DETERMINAZIONE DEL DIRIGENTE SERVIZIO VIA/VINCA 17 aprile 2025, n. 174

[ID VIP 13228] - Parco eolico costituito da 14 aerogeneratori di potenza nominale pari a 7,2 MW, per una potenza complessiva di 100,8 MW, da realizzarsi nel Comune di Serracapriola (FG), e delle relative opere di connessione alla RTN ricadenti nel medesimo Comune.

Proponente: GREEN ENERGY 8 S.R.L.

Relazione tecnica a supporto dell'istruttoria sul progetto
ID_VIP 13228

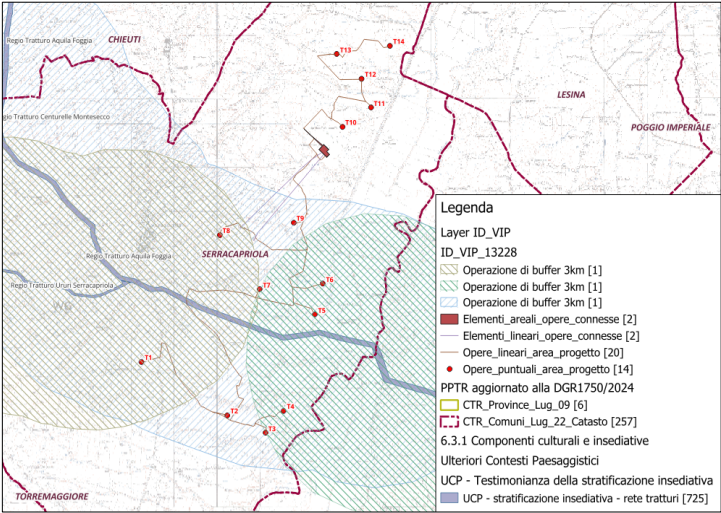
All'interno dell'area buffer di 3 km, gli aerogeneratori **T1, T2, T3, T4, T5, T6, T7, T8 e T9** interferiscono con il tracciato del **Regio Tratturo Aquila – Foggia**.

Inoltre, gli aerogeneratori **T1 e T8** risultano interferire anche con il **Regio Tratturo Ururi – Serracapriola**.

Entrambi i tratturi sono classificati in **Classe A**, riconoscimento che ne attesta l'elevato valore storico e paesaggistico, attribuendo loro un vincolo di particolare rilevanza ai fini della tutela e della pianificazione territoriale. Tali beni culturali rientrano nelle disposizioni di tutela previste dalla **Parte II del Codice dei Beni Culturali e del Paesaggio (D.lgs. 42/2004)**.

Figura 3 - Interferenze dell'area di progetto con i beni dichiarati ai sensi della parte II del D. lgs. 42/04

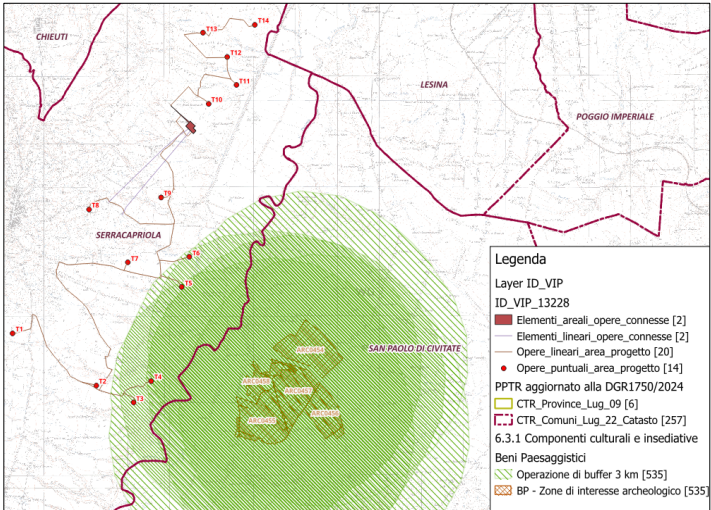
Inoltre, nell'area buffer dei 3 km gli aerogeneratori T3, T4, T5 e T6 interferiscono con i beni definiti nella Parte II del D.lgs. 42/04.

L'area di progetto, pertanto, ricade solo parzialmente tra quelle classificate come idonee ai sensi dell'art. 20 comma 8 lett. c-quater del D. lgs. 199/2021.

Figura 5 – Interferenza area di progetto con i beni tutelati ai sensi dell'art. 136 del D. lgs. 42/04

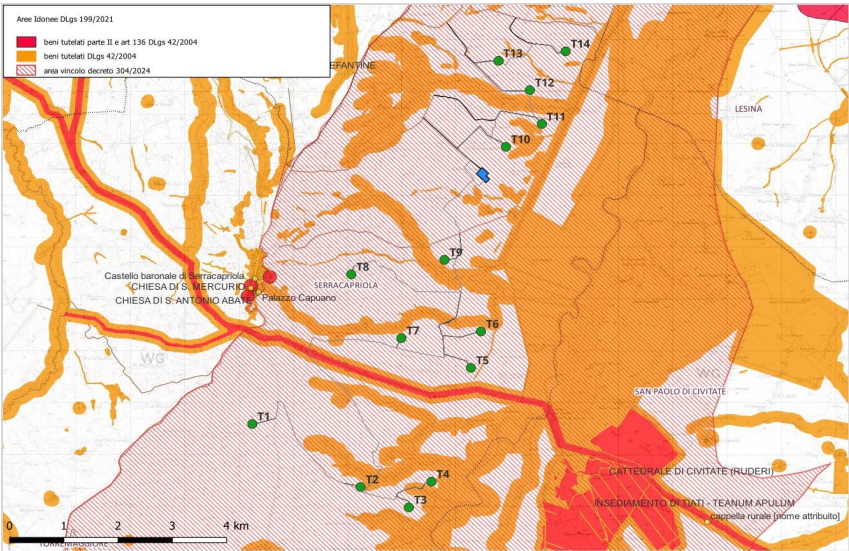
Nel corso della valutazione del progetto, è emerso che, con **Decreto del Ministero della Cultura del 13 novembre 2024**, è stata disposta la **dichiarazione di notevole interesse pubblico** per l'area denominata **“TIATI - TEANUM APULUM - CIVITATE E BASSA VALLE DEL FORTORE”**, ai sensi dell'art. 136, comma 1, lettere c) e d), dell'art. 138, comma 3, dell'art. 139, comma 1 e dell'art. 141, comma 1 del D.lgs. n. 42/2004.

Alla luce di quanto sopra, **tutti gli aerogeneratori risultano ricompresi nel perimetro del suddetto bene sottoposto a tutela** ai sensi del **D.lgs. 42/2004**. Pertanto, tutta l'area di progetto non ricade tra quelle classificate come idonee ai sensi dell'art. 20 co. 8 lett. c-quater del D. lgs. 199/2021.

Figura 6 – Interferenza area di progetto con i siti di rilevanza naturalistica ZSC entro un buffer di 200 m

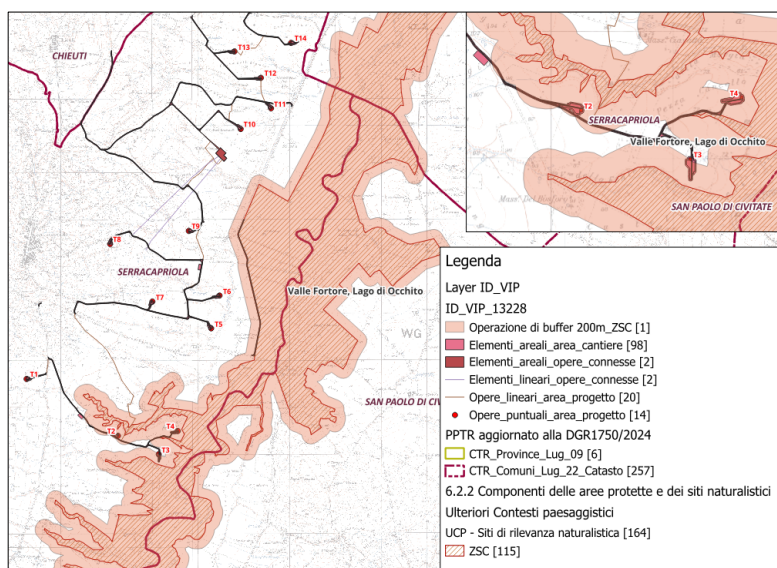
Gli aerogeneratori **T2** e **T4**, insieme alle loro opere accessorie, ricadono all'interno del **buffer di 200 m** rispetto al sito di rilevanza naturalistica **ZPS IT9110002 - Valle Fortore, Lago di Occhito**, determinando un'interferenza con l'area sottoposta a tutela.

Figura 7 – Interferenza area di progetto con area buffer 5.000 me con IBA

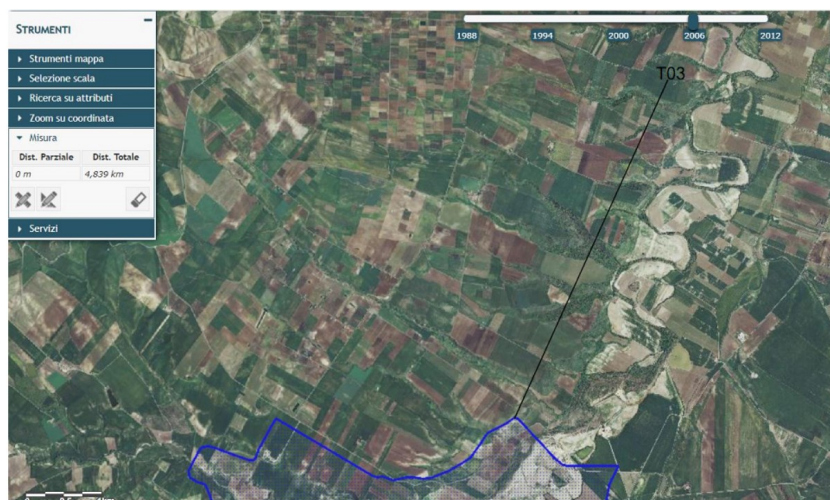
L'area IBA più vicina all'impianto risulta l'**IBA 126 – Monti della Daunia** dalla quale gli aerogeneratori **T2** e **T3** distano meno di 5 km.

Figura 5 – Stralcio Aree Non Idonee FER DGR2122

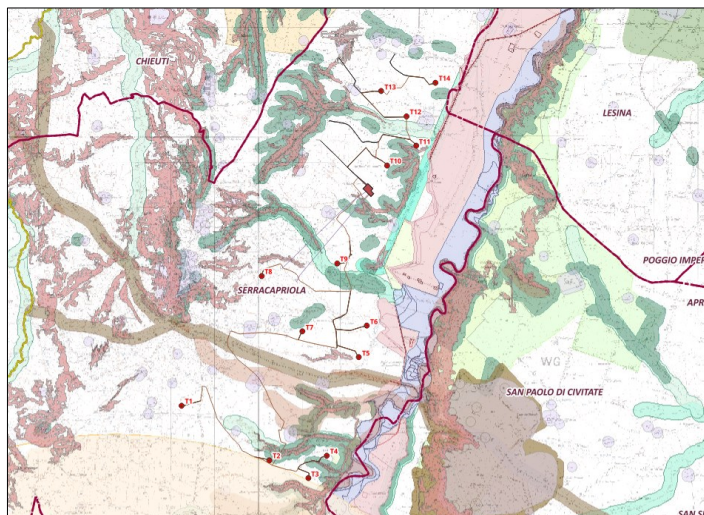
L'area interessata dal progetto è caratterizzata dalla produzione di numerosi prodotti DOP e IGP, tra cui gli oli extravergine di oliva DOP **"Dauno"**, DOP **"Tavoliere delle Puglie"**, DOP **"Aleatico di Puglia"** e una varietà di vini di pregio, tra cui DOP **"San Severo"**, IGP **"Daunia"** e IGP **"Puglia"**. Dall'analisi condotta sulle colture di particolare valore agricolo è emerso che gli aerogeneratori sono ubicati prevalentemente in **aree a seminativo avvicendato**, ad eccezione dell'aerogeneratore

T8, che interessa parzialmente un uliveto potenzialmente rientrante nei disciplinari dei prodotti DOP.

L'area dell'impianto proposto ricade tra quelle indicate come non idonee ai sensi del regolamento regionale n. 24 del 2010.

Figura 10 – Interferenza dell'area di progetto con le strade a valenza paesaggistica in verde e le strade panoramiche in rosso (elaborazione propria)

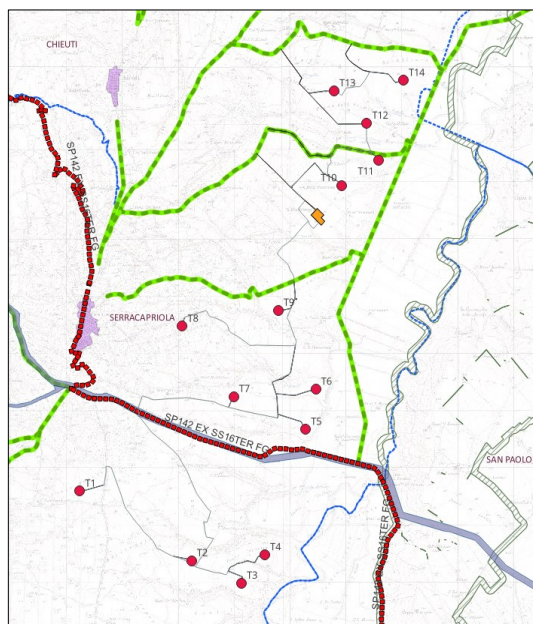
Nell'area di progetto, molto vicine agli aerogeneratori, sono presenti strade a valenza paesaggistica e strade panoramiche.

Per una corretta valutazione della visibilità dell'impianto da punti di vista sensibili è necessario evidenziare che nell'elaborato 047_SRC-AMB-REL-047_00-Relazione di Rendering e Fotoinserti, **mancono** le fotosimulazioni con punti di vista dai centri abitati vicini e dalle strade panoramiche e a valenza paesaggistica, nel rispetto di quanto riportato nell'allegato 4 al DM 10/09/2010, punto 3.1 lettera b) c)

Figura 11 – Analisi delle interferenze degli aerogeneratori di progetto con i fabbricati esistenti (rif. SRC-AMB-REL-044_00)

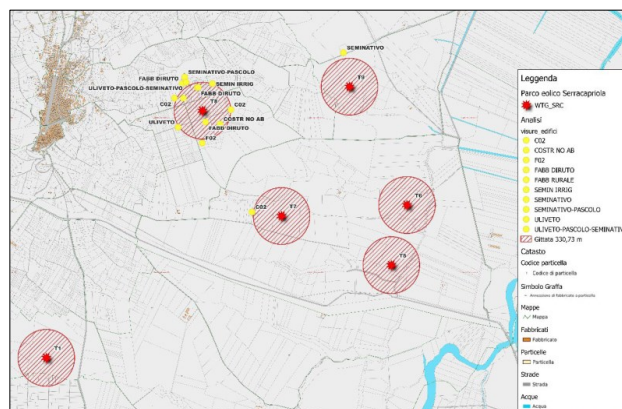
Il documento **SRC-AMB-REL-044_00** conferma che tutti i fabbricati vincolati e le abitazioni civili si trovano a una distanza di sicurezza superiore a **300 m**.

L'unica eccezione riguarda alcuni fabbricati situati nel buffer di **330,73 m** dalla torre **T08**, che includono **abitazioni classificate come C/02 (magazzini e locali di deposito), edifici in costruzione non abitabili, F/02 (unità collabenti, ovvero fabbricati in rovina o non agibili), fabbricati diruti e fabbricati rurali**. Poiché queste categorie catastali non identificano immobili stabilmente abitati, il rispetto dei requisiti di sicurezza sulle distanze dagli edifici residenziali può ritenersi sostanzialmente garantito.

Figura 14 – Area T8 ricadente in parte su uliveto

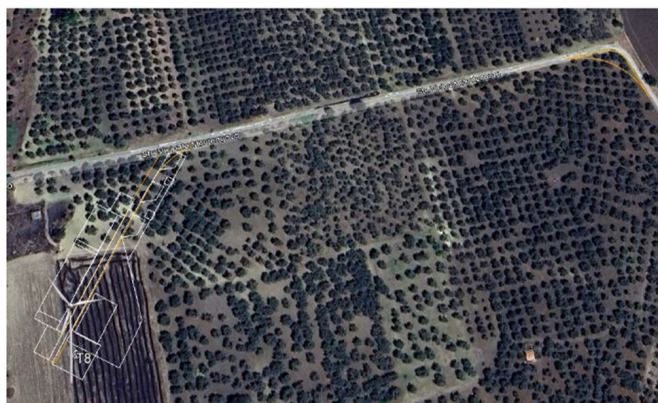
Le piante di olivo da espiantare (T8), **delle quali non viene indicato il numero**, saranno messe a dimora in siti temporanei e successivamente reimpiantate definitivamente nei siti originali o in prossimità di essi (non è specificato in quale posizione né in fase temporanea né in via definitiva). Gli impatti sulle coltivazioni sono pertanto definiti come temporanei e reversibili al termine dei lavori. Nella fase di esercizio dell'impianto, la sottrazione di terreno coltivabile a servizio delle torri risulterà complessivamente di circa 1,48 ha.
